北九州 PCB 処理事業所における
協定値を超えるベンゼンの排出に関する
技術報告書

平成 28 年 1 月 21 日

ポリ塩化ビフェニル廃棄物処理事業検討委員会

図2

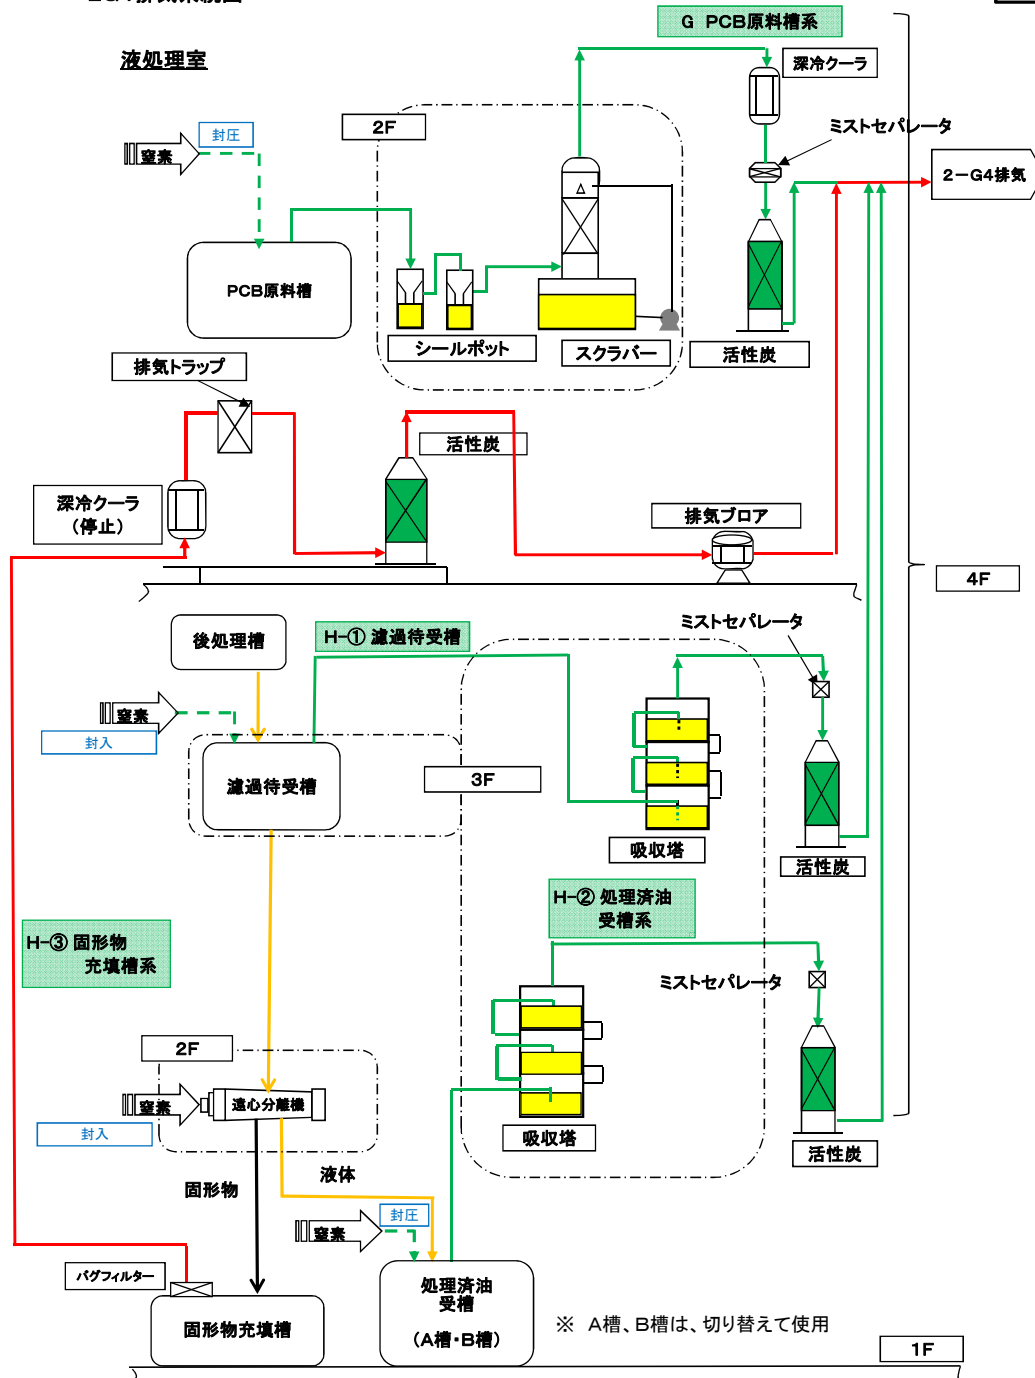
2G4 排気系には、先に述べたように G の PCB 原料槽系、H-①濾過待受槽系、H-②処理済油受槽系、H-③固形物充填槽系の 4 つの排気ラインが接続されている（図 2 参照）。市立入測定時には、当該 2G4 系統を構成する上記 4 ラインのうち、H-②処理済油受槽系と H-③固形物充填槽系の 2 つの排気ラインが稼働していた。当時の排気量は図 2 の下表

また、市立入測定結果の判明後に 2G4 排気系関連の各槽等の残液についてベンゼン濃度の測定が行われている。その結果を図 2 の下表に示す。H・②処理済油受槽ラインに接続された処理済油受槽 A 槽・B 槽（切替えて使用する）の濃度がそれぞれ 120、130mg/kg であり、また H・③固形物充填槽ライン中に設置された排気トラップのドレン油の濃度が 110 mg/kg であった。

- ③ 2G4 排気系統での 4 つの排気ラインのうち、スクラバーや吸収塔等の高度な排気対策設備を持たないのは H・③固形物充填槽系のみである。
- ④ 各槽等での残液中のベンゼン濃度では、H・②処理済油受槽ラインに接続された処理済油受槽 A 槽・B 槽と H・③固形物充填槽ライン中に設置された排気トラップのドレン油の濃度がほぼ同程度になっており、ドレン油のベンゼンは処理済油の付着によるものと考えられる。

図6

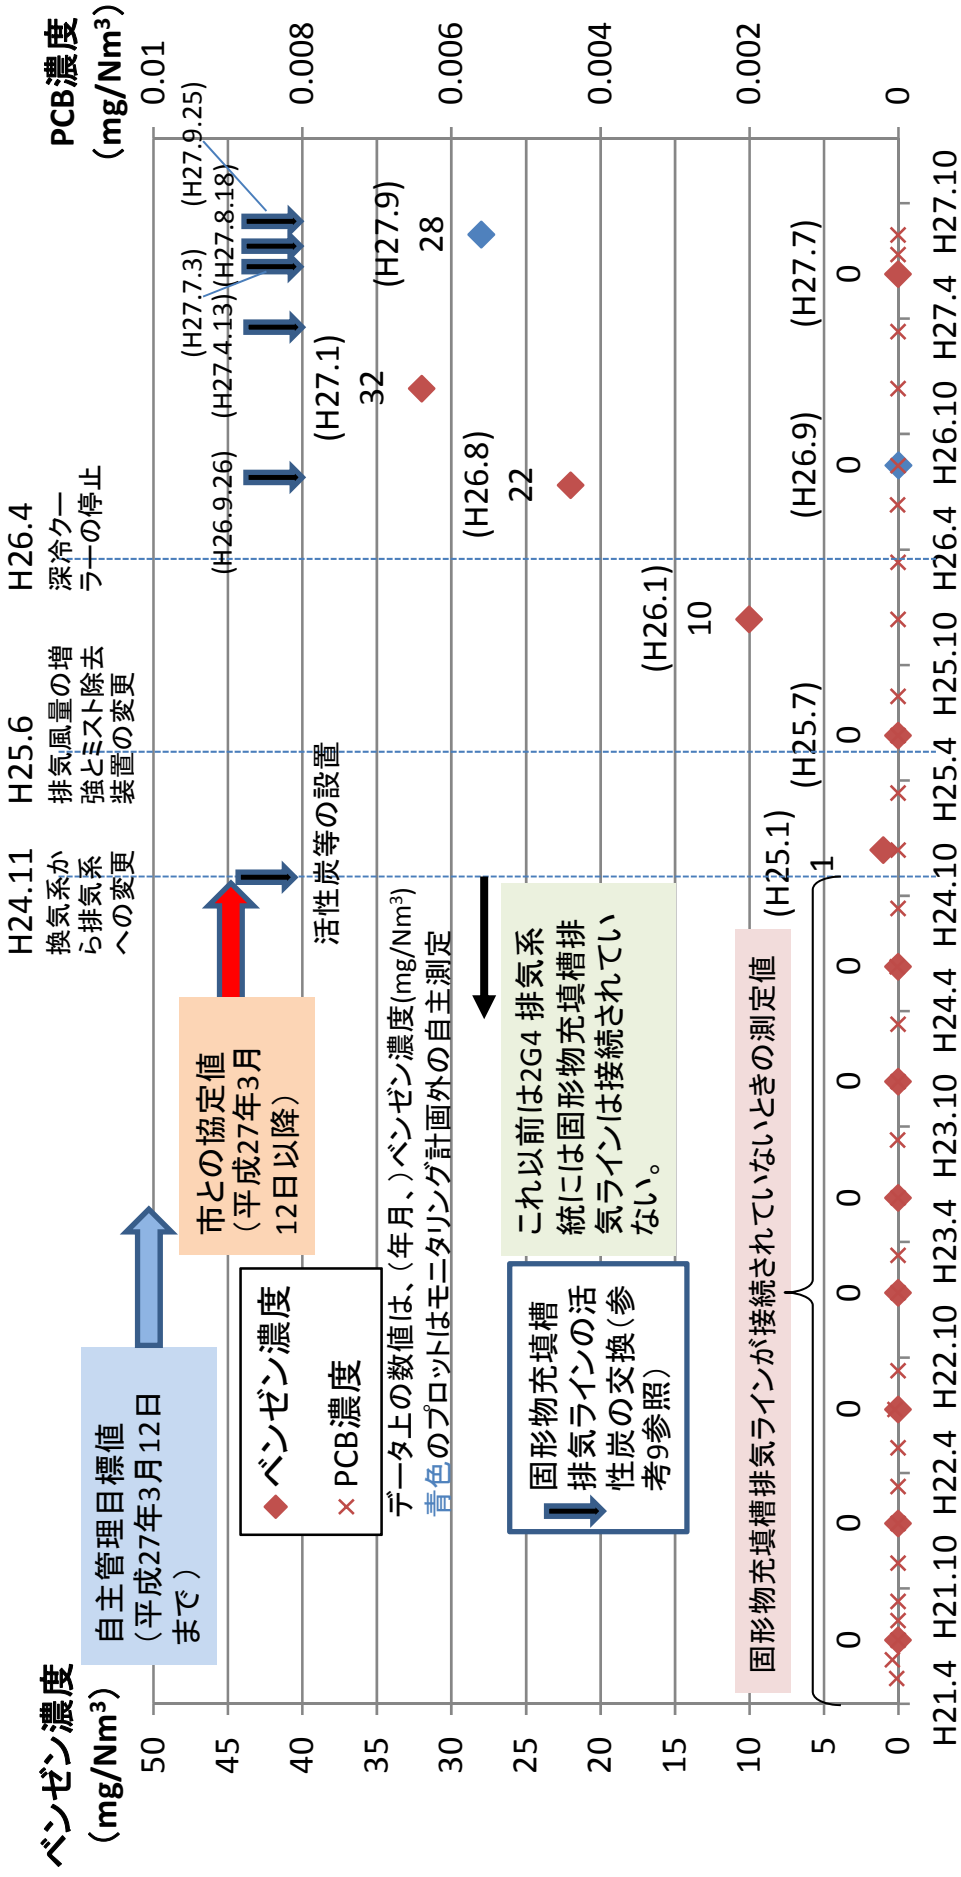
- ⑧ さらに後述されるように、H・③固形物充填槽の排気ラインに設置されている活性炭塔に油分の存在が確認されている。以上、④以降はいずれも油分の蒸発・気散・凝縮によるものと判断される。
- ⑨ 固形物充填槽排気ラインが 2G4 排気系に接続される（平成 24 年 11 月）以前には、図 6（参考 2 参照）に示すように同系統でのベンゼン濃度は 1mg/Nm³ の検出限界

H-③固形物充填槽系の排気は、固液分離工程の稼働状況（遠心分離機は 1 日 2 回程度、各 3.5～4 時間程度稼働）によって、その性状が異なることが予想される。これまでの 2G4 排気系統の自主測定の結果（PCB とベンゼンの濃度）を整理したのが、図 6 であり、またベンゼン濃度測定時の各排気ラインの稼働状況を調査したのが参考 2 である。

現在の排気ラインの機器構成となつて以降（平成 24 年 11 月）でベンゼンが検出されている状況では、固液分離工程が稼働していない場合にも、数十 mg/Nm^3 のベンゼン濃度が計測されている。こうした点から蓄積された油付着がベンゼンの測定結果に影響を与えていると考えられる。一方で市立入測定時には固液分離工程が稼働中であり、この影響もあつて $520\text{mg}/\text{Nm}^3$ という高い濃度となつたものと判断される。

- ⑥ こうした状況が繰り返し許容されてきたことには、後述するように北九州事業所さらには JESCO 本社の組織・体制に問題があると言わざるを得ない。
- ⑦ また、6. で述べるように、平成 26 年 1 月での 2G4 排気系統でのベンゼンの検出以降、管理目標値や協定値以下のレベルとはいえ、十分な対策への配慮がなされてこなかった点も問題として指摘される。
- ⑧ さらに図 6 や参考 9 に見られるように、油分及びベンゼン対策として活性炭交換頻度を上げることで管理してきたことは、本来、セーフティネットとして使用すべき活性炭塔にベンゼンの実処理を任せてしまったことであり、ベンゼン対策を検討する期間の暫定的措置としてはやむを得ない面もあるものの、排気対策としては不適切である。
- ⑨ しかしながら、参考 7 に記載されているように、平成 27 年 10 月末からの定期点検時に既存設備に代わる抜本的な油分対策を講じようとしていた点は評価しておく必要がある。

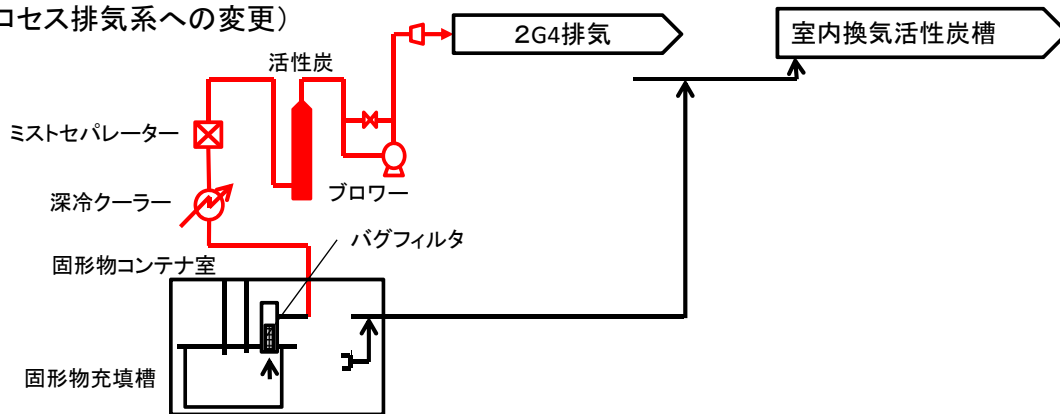
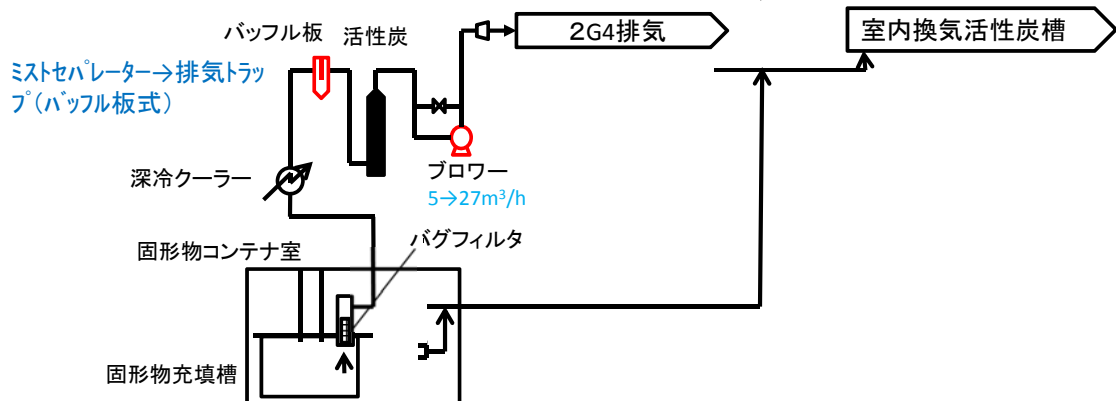
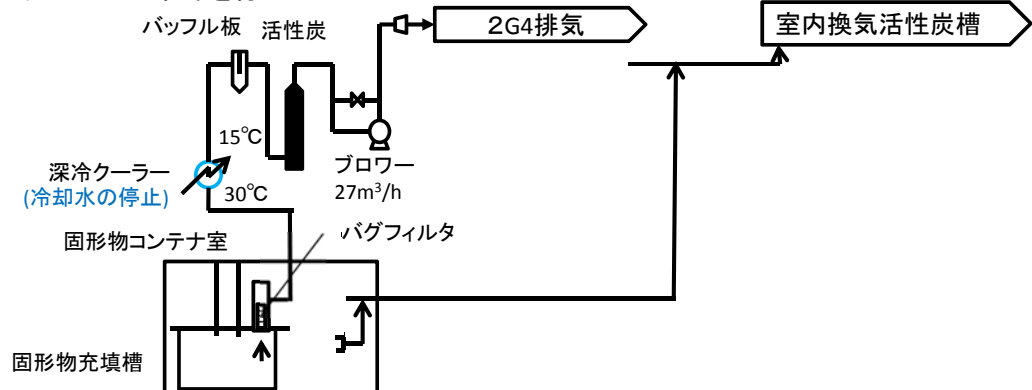
- ① 設計時には上記排気ラインでの油分発生や油分中のベンゼン含有を認識していなかったとしても、平成23年5月の換気ダクトからの油垂れの発生により、固形物充填槽系の排気ラインに技術的問題があることを認識していた。
- ② 上記への対応のため、換気系からプロセス排気系への接続変更を行うとともに油分除去のため深冷クーラー、ミストセパレーター、活性炭吸着塔、ブロワーから構成される排気処理系統を新たに設置したことは評価される。
- ③ しかしながら、当初設計時にベンゼンが含まれないものとして換気ラインに接続していたとはいえ、油垂れが処理済油の付着・混入に起因するものであり、処理済油を扱う各槽の排気系ではベンゼン対策が採られていたことを踏まえれば、固形物充填槽からのベンゼン排出を想起するに至らなかったことには問題があった。
- ④ また、その後の設備改造・運用変更では、排気系の閉塞の回避のための安易な対応が繰り返し行われており、油対策としても不十分な対応であった。
- ⑤ こうした状況は、設備設計上の原因のみならず、事故やトラブルに繋がるヒューマンエラーにより引き起こされたものであり、同分野のエラーの分類に当てはめれば、「省
